CONCEPTO TÉCNICO DE REVISIÓN DE ESTUDIOS DE RESPUESTA DE AMPLIFICACIÓN LOCAL DE ONDAS SÍSMICAS	Código:	GPR-FT-09
		Versión:	01
		Código Documental:

1.1	CONCEPTO TÉCNICO No. CT:	5252
1.2	ÁREA:	INVESTIGACIÓN Y DESARROLLO
1.3	COORDINACIÓN:	CONCEPTOS TÉCNICOS
1.4	REFERENCIA CRUZADA RADICADO FOPAE:	2008ER5208 – 2008ER5604
1.5	RESPUESTA OFICIAL No. RO:	30038

2.1	SOLICITANTE:	DR. JUAN REINALDO SUÁREZ MEDINA CURADURÍA URBANA No. 1
2.2	PROYECTO:	VISTA AL PARQUE EL SALITRE.
2.3	LOCALIDAD:	12 BARRIOS UNIDOS.
2.4	UPZ:	22 DOCE DE OCTUBRE.
2.5	BARRIO O SECTOR CATASTRAL:	POPULAR MODELO.
2.6	DIRECCIÓN:	CALLE 66 No. 47-07.
2.7	CHIP:	AAA0181OSBR.
2.8	FECHA DE EMISIÓN:	10 DE JUNIO DE 2008.
2.9	EJECUTOR DEL ESTUDIO:	JEOPROBE Ltda.

El presente concepto técnico corresponde a la **segunda revisión** realizada por la Dirección de Prevención y Atención de Emergencias, del informe "*Asesoría Geotécnica y Sismológica para la Evaluación de la Amenaza Sísmica del Proyecto Condominio Vista al Parque del Salitre*" elaborado por el Ing. Jorge Alberto Rodríguez, a construirse en el predio ubicado en la Calle 66 No. 47-07 de Bogotá. El cual fue radicado el 16 de Abril de 2008 mediante oficio ER-4165, por el Dr.

Figura 1. Localización del Proyecto Vista al Parque El Salitre.

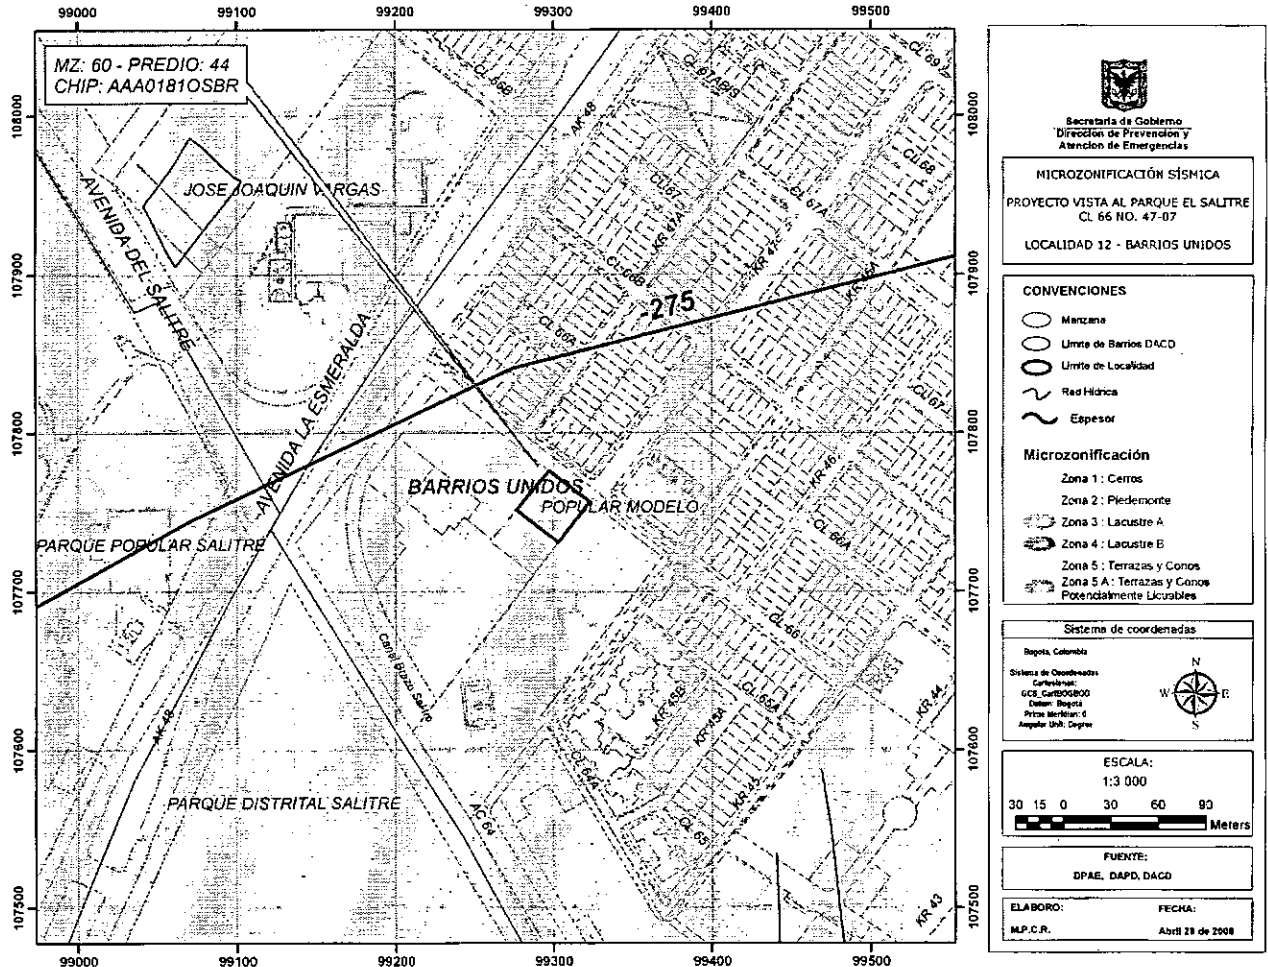
En el numeral 1.1 y 3.2 del informe, se indica que el sitio del proyecto se encuentra localizado en la Zona 3 (Lacustre A) según el decreto 193 de 2006, lo cual es consistente con la localización presentada en la Figura 1 del presente concepto.

El estudio CUMPLE con este requerimiento.

Figura 2. Espectro recomendado para el Proyecto Vista al Parque El Salitre.

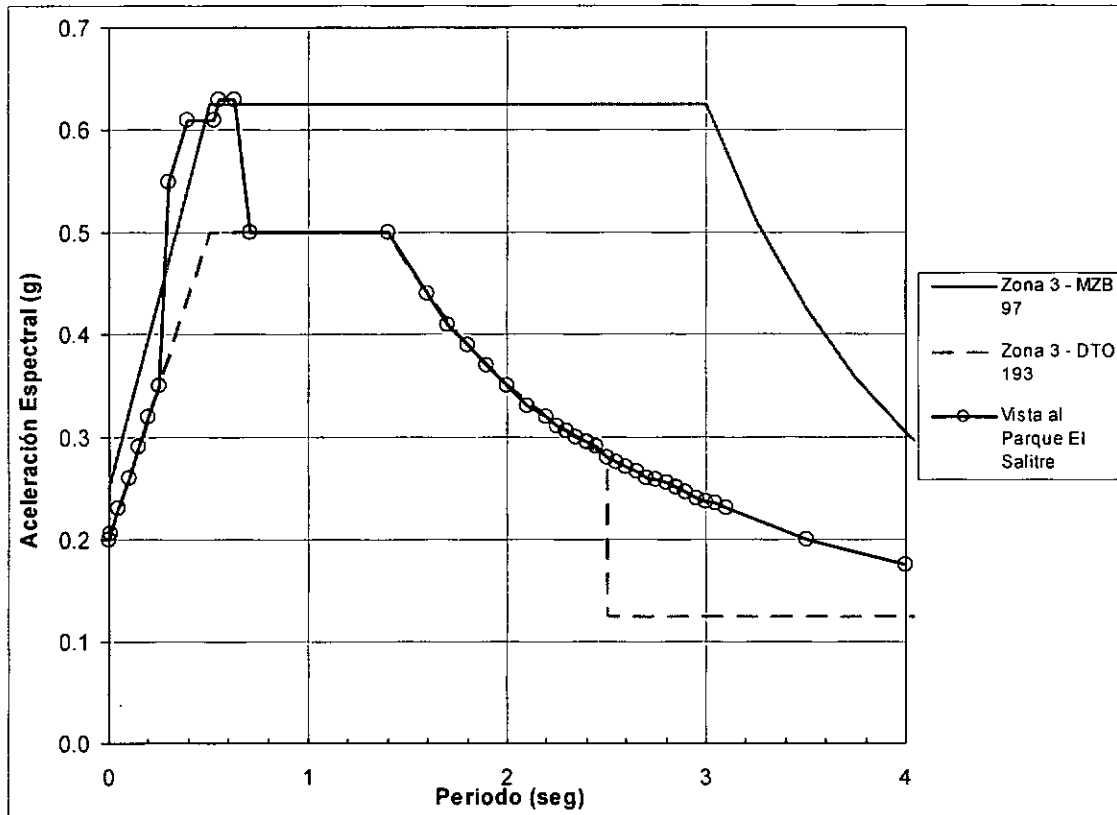
Con base en los resultados de la modelación el consultor recomienda utilizar como espectro de diseño el mostrado en la Figura 22 del informe, el cual se presenta en la Figura 2 del presente concepto.

El espectro propuesto inicia con los valores del espectro mínimo de Zona 3 hasta 0.25 segundos, donde asciende hasta una Sa de 0.55 g en 0.3 segundos, en este punto cambia de pendiente y continua

ascendiendo hasta una Sa de 0.61 en 0.39 segundos, manteniendo esta aceleración constante hasta 0.53 segundos, donde asciende de nuevo hasta una Sa de 0.63 en 0.55 segundos manteniendo una meseta hasta 0.63 segundos donde desciende hasta una Sa de 0.5 en 0.71 segundos, para finalmente tomar los valores de espectro mínimo de la Zona 3 dados en el Decreto 193 de 2006.

El estudio CUMPLE con este requerimiento.
